福島第一原子力発電所 特定原子力施設に係る実施計画変更比較表（第Ⅱ章 2.15 放射線管理関係設備等）		
変 更 前	変 更 後	変 更 理 由
添付資料-2 モニタリングポストの配置図  図2. 15-8 モニタリングポスト配置図 (以下，省略)	(削除) (以下，省略)	記載の適正化

福島第一原子力発電所 特定原子力施設に係る実施計画変更比較表（第Ⅲ章 第1編）				
変 更 前		変 更 後		変 更 理 由
（外部放射線に係る線量当量率等の測定） 第60条 各プログラム部長及び各GMは、表60－1及び表60－2（第48条第1項（2）の区域内にある汚染のおそれのない管理対象区域内に限る）に定める管理対象区域内における測定項目について、同表に定める頻度で測定する。ただし、人の立ち入れない措置を講じた管理対象区域については、この限りでない。 2．放出・環境モニタリングGMは、表60－1に定める周辺監視区域境界付近（測定場所は図60に定める。）における測定項目について、同表に定める頻度で測定する。 3．放射線防護GMは、第1項の測定により、放出・環境モニタリングGMは、第2項の測定により、異常が認められた場合は、直ちにその原因を調査し、必要な措置を講じる。 4．各プログラム部長及び各GMは、第1項に定める測定結果を放射線防護GMに連絡する。放射線防護GMは、測定結果を記入したサーベイマップを作成する。		（外部放射線に係る線量当量率等の測定） 第60条 各プログラム部長及び各GMは、表60－1及び表60－2（第48条第1項（2）の区域内にある汚染のおそれのない管理対象区域内に限る）に定める管理対象区域内における測定項目について、同表に定める頻度で測定する。ただし、人の立ち入れない措置を講じた管理対象区域については、この限りでない。 2．放出・環境モニタリングGMは、表60－1に定める周辺監視区域境界付近（測定場所は図60に定める。）における測定項目について、同表に定める頻度で測定する。 3．放射線防護GMは、第1項の測定により、放出・環境モニタリングGMは、第2項の測定により、異常が認められた場合は、直ちにその原因を調査し、必要な措置を講じる。 4．各プログラム部長及び各GMは、第1項に定める測定結果を放射線防護GMに連絡する。放射線防護GMは、測定結果を記入したサーベイマップを作成する。		変更なし
表60－1		表60－1		
場 所	測定項目	所管GM	測定頻度

福島第一原子力発電所 特定原子力施設に係る実施計画変更比較表（第Ⅲ章 第２編）																																	
変 更 前		変 更 後		変 更 理 由																													
（外部放射線に係る線量当量率等の測定）

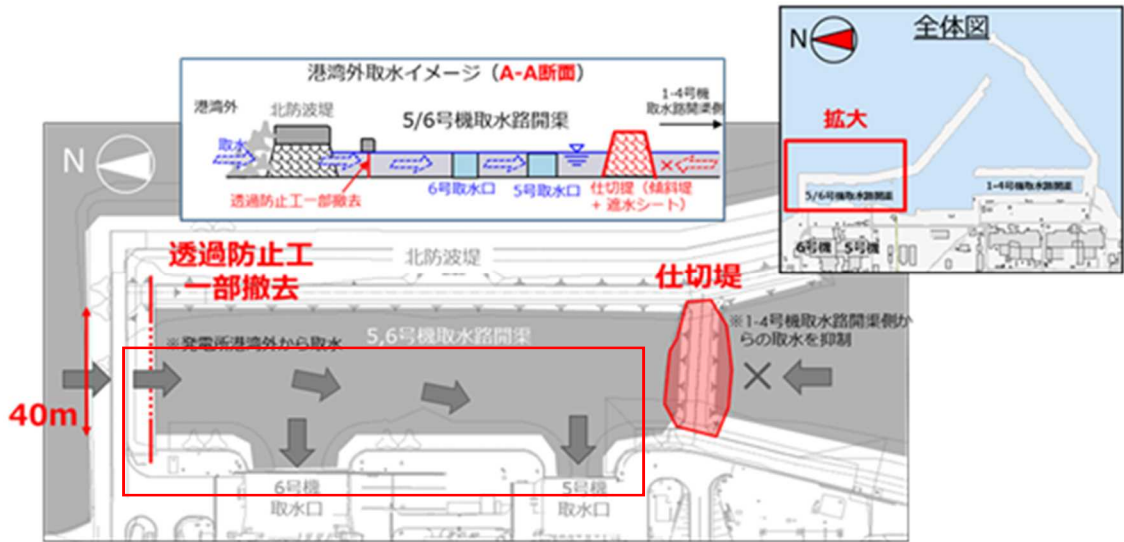
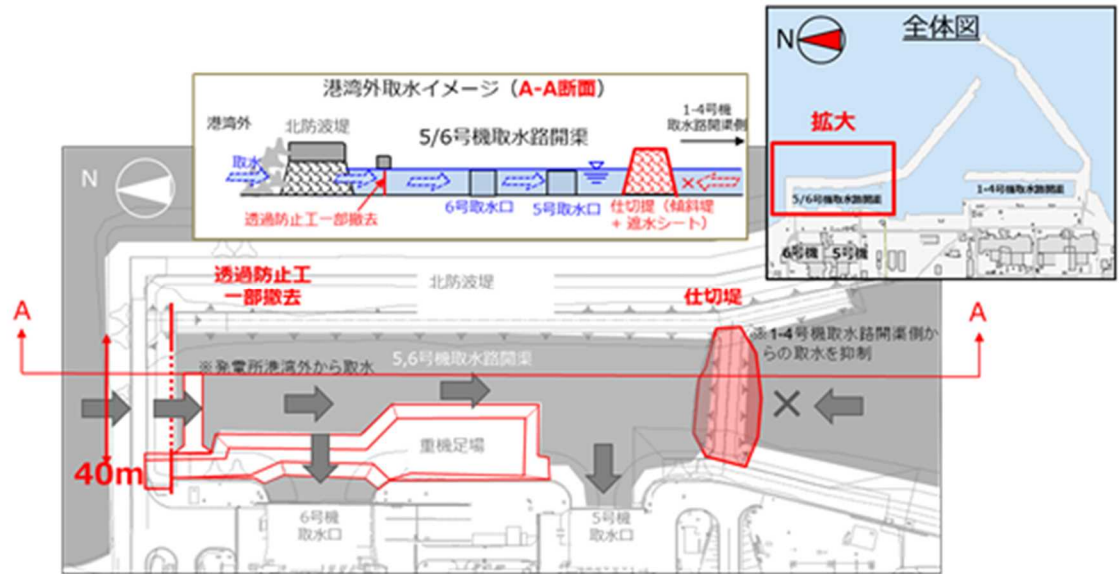
変 更 前	変 更 後	変 更 理 由
1.14 設計上の考慮 (中略) 添付資料-1 船舶の衝突影響評価について (中略)  図－4 5,6号機の取水方法 (以下、省略)	1.14 設計上の考慮 (中略) 添付資料-1 船舶の衝突影響評価について (中略)  図－4 5,6号機の取水方法 (以下、省略)	重機足場、浚渫用栈橋の管理対象区域追加等に伴う図面の変更 港湾外取水イメージ（A－A断面）の断面位置を追加（記載の適正化）

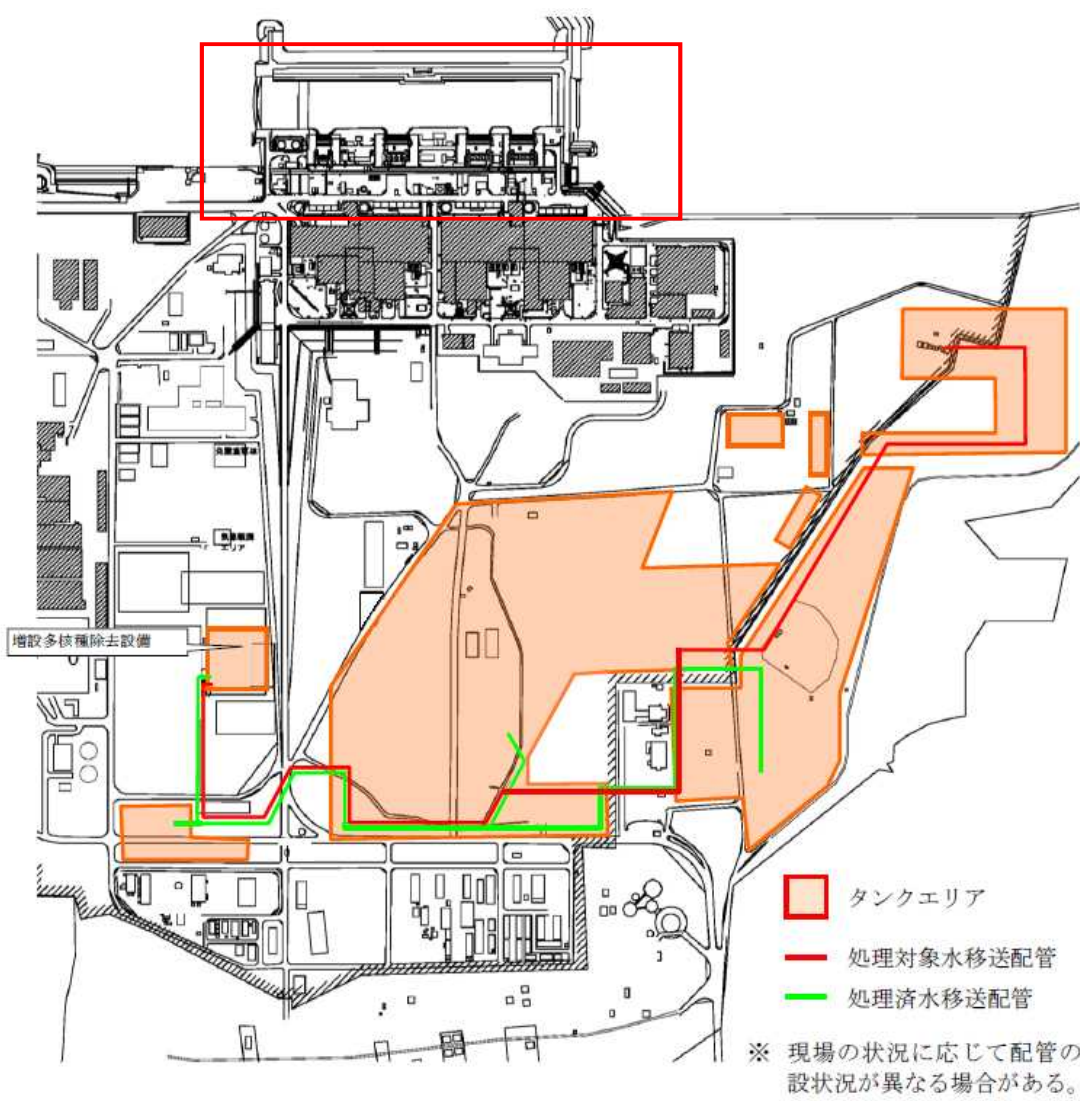
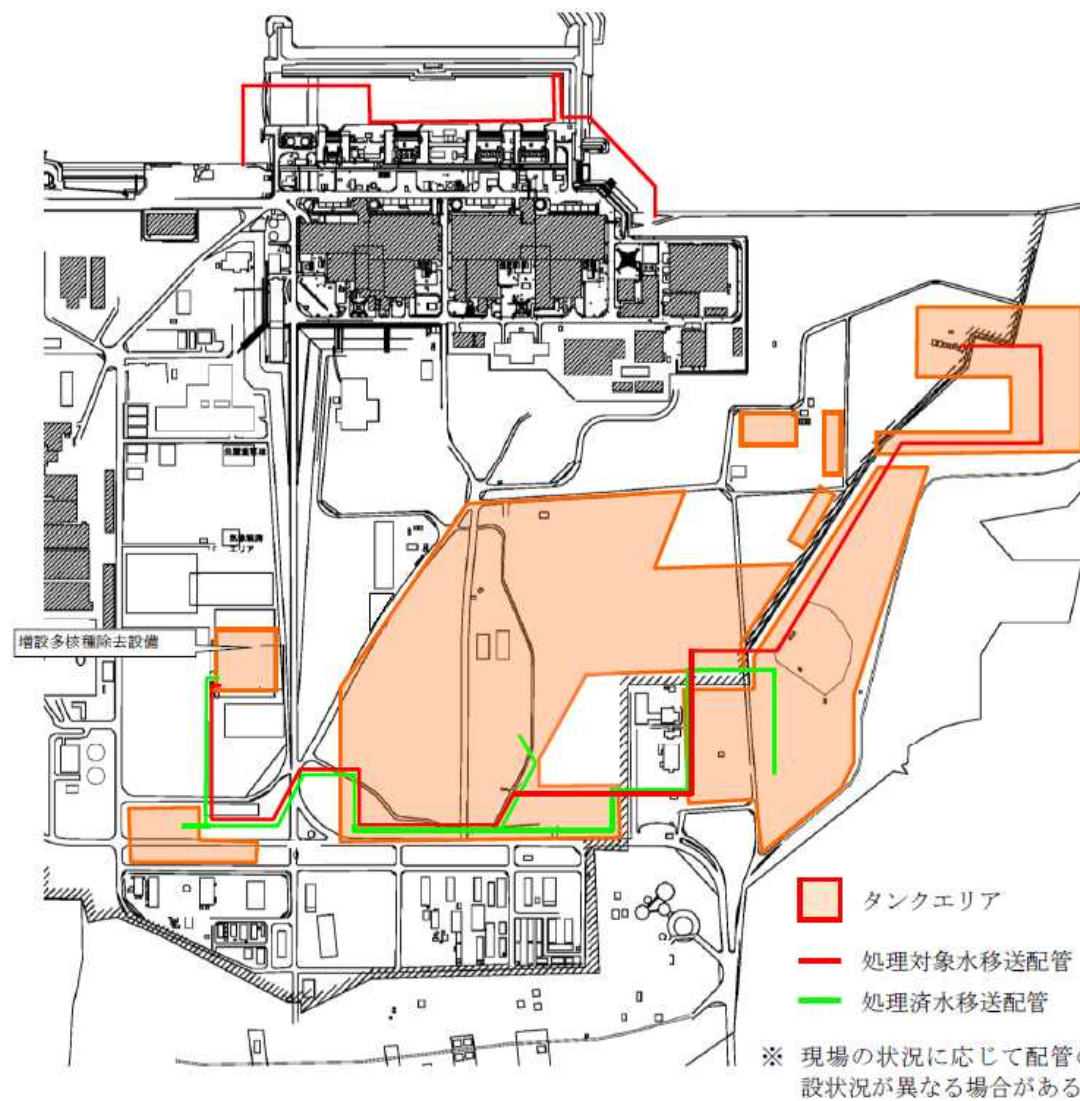
変 更 前	変 更 後	変 更 理 由
2.6 滞留水を貯留している（貯留している場合を含む）建屋 (中略) 添付資料-14 陸側遮水壁設置による地下水流入量の低減 (中略)  図 1 6 緊急時の避難経路 (以下, 省略)	2.6 滞留水を貯留している（貯留している場合を含む）建屋 (中略) 添付資料-14 陸側遮水壁設置による地下水流入量の低減 (中略)  図 1 6 緊急時の避難経路 (以下, 省略)	メガフロート、埋立区域、重機足場の管理対象区域追加等に伴う図面の変更

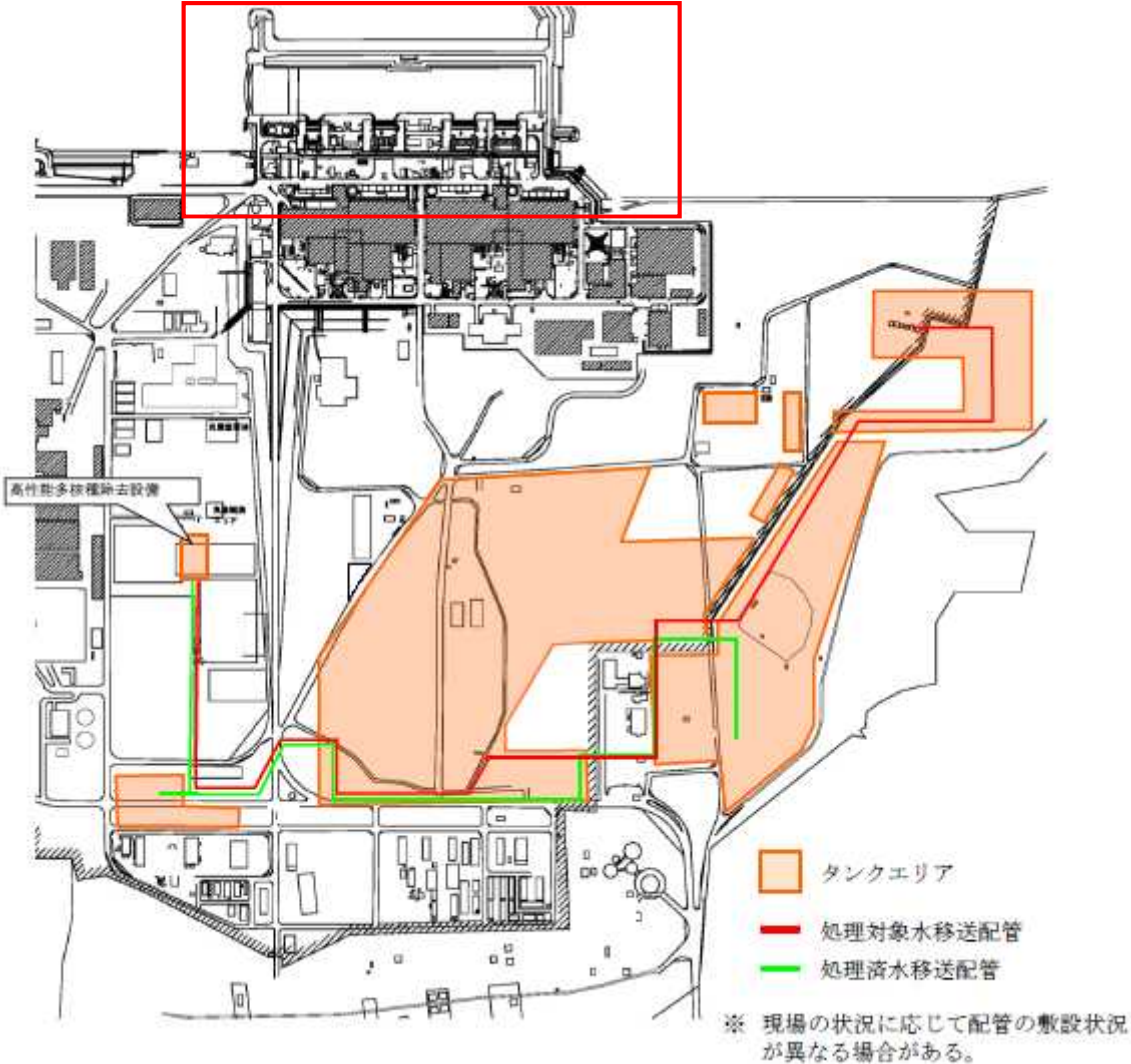
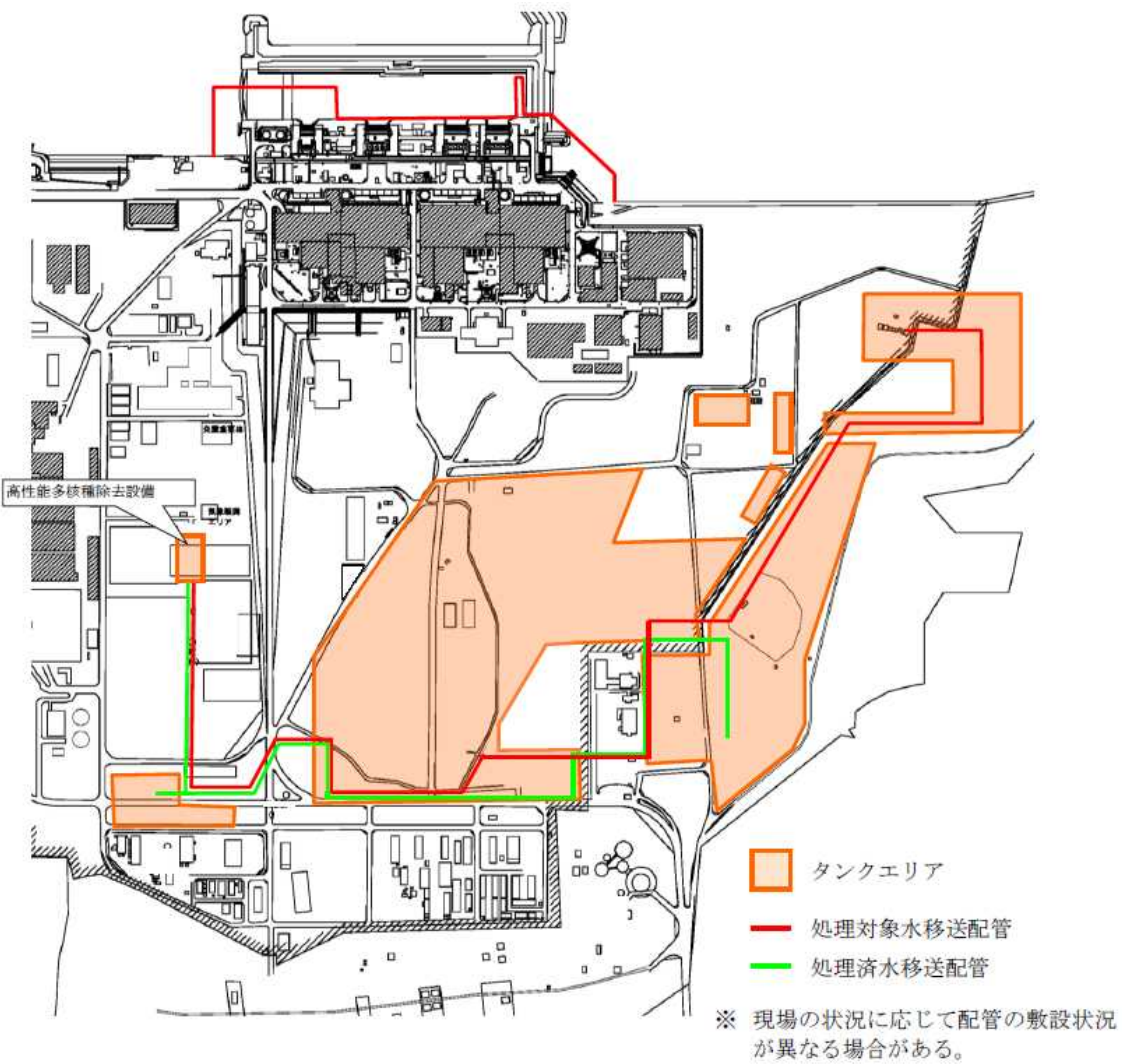
変 更 前	変 更 後	変 更 理 由
2.11 使用済燃料プールからの燃料取り出し設備 (中略) 添付資料-6 福島第一原子力発電所第1号機原子炉建屋カバーに関する説明書 (中略)  構内建屋配置図 (以下、省略)	2.11 使用済燃料プールからの燃料取り出し設備 (中略) 添付資料-6 福島第一原子力発電所第1号機原子炉建屋カバーに関する説明書 (中略)  構内建屋配置図 (以下、省略)	メガフロート、埋立区域、重機足場、浚渫用栈橋の管理対象区域追加等に伴う図面の変更

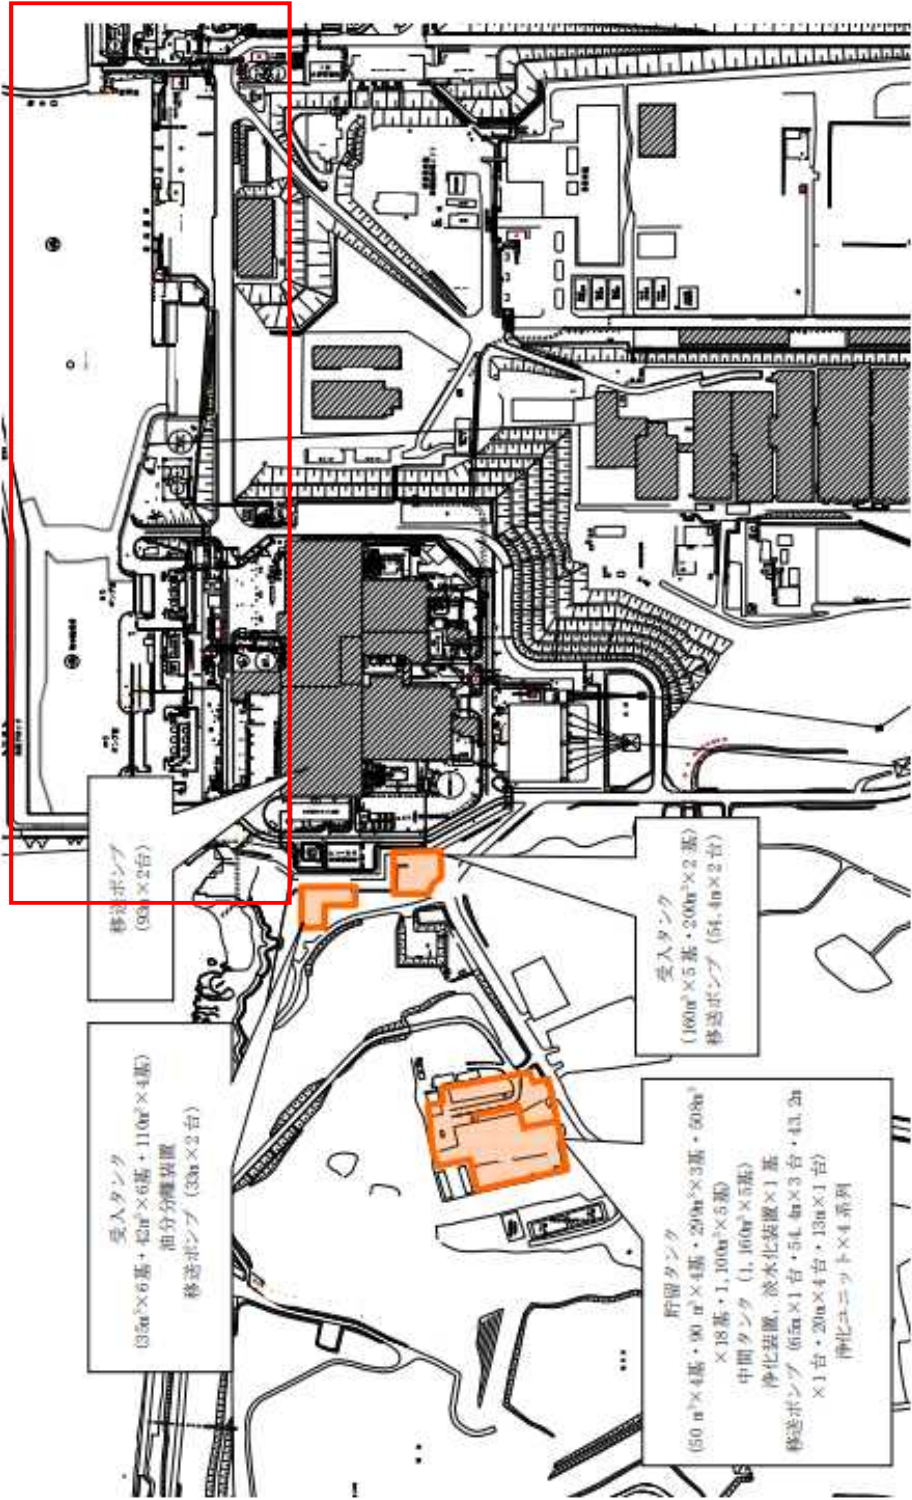
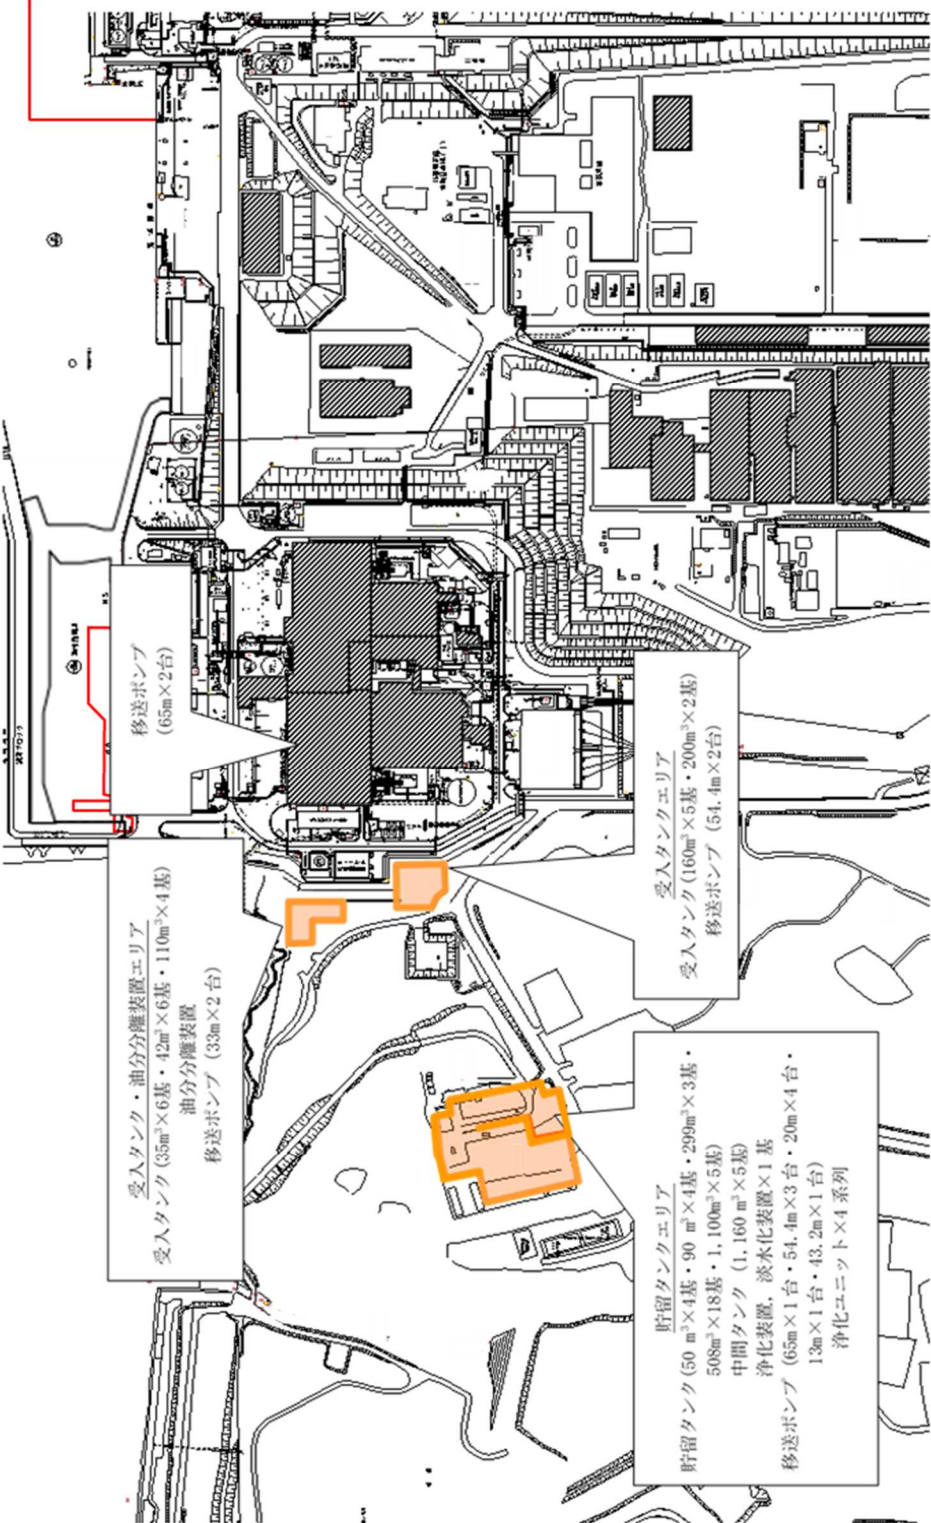
変 更 前	変 更 後	変 更 理 由
2.16.1 多核種除去設備 (中略) (中略) 添付資料-1  図－2 多核種除去設備の配置概要図 (以下、省略)	2.16.1 多核種除去設備 (中略) (中略) 添付資料-1  図－2 多核種除去設備の配置概要図 (以下、省略)	メガフロート、埋立区域の管理対象区域追加等に伴う図面の変更
